改善箇所説明図

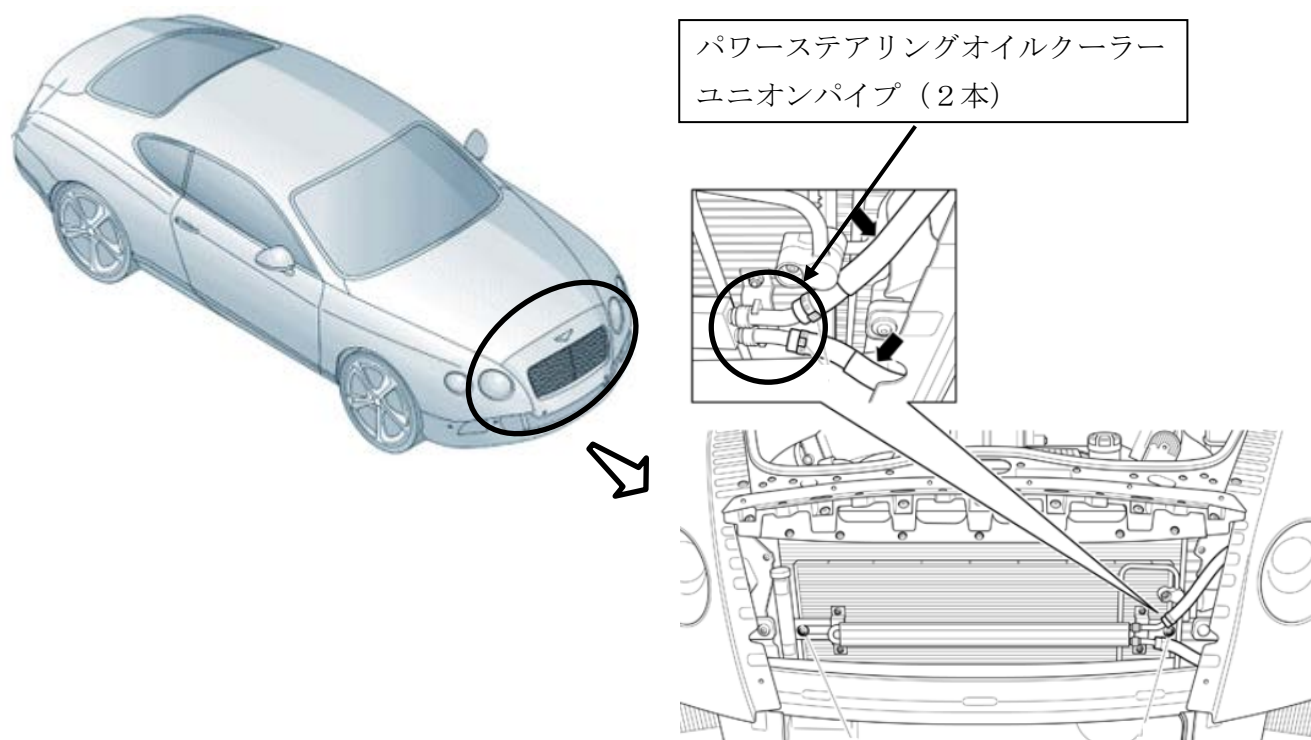
パワーステアリングオイルクーラーにおいて、製造指示が不適切なため、ユニオンパイプ先端のパイプ抜け止め部が正しく加工されていない。そのため、高い油圧が掛かった時にホースが外れ、パワーステアリングシステムオイルが流出してステアリングのアシスト機能が失われ、最悪の場合、火災に至るおそれがある。

全車両、パワーステアリングオイルクーラーのユニオンパイプを良品に交換する。

改善後は、エンジンインテークマニホールド前方に赤色のペイントを行い識別とする。
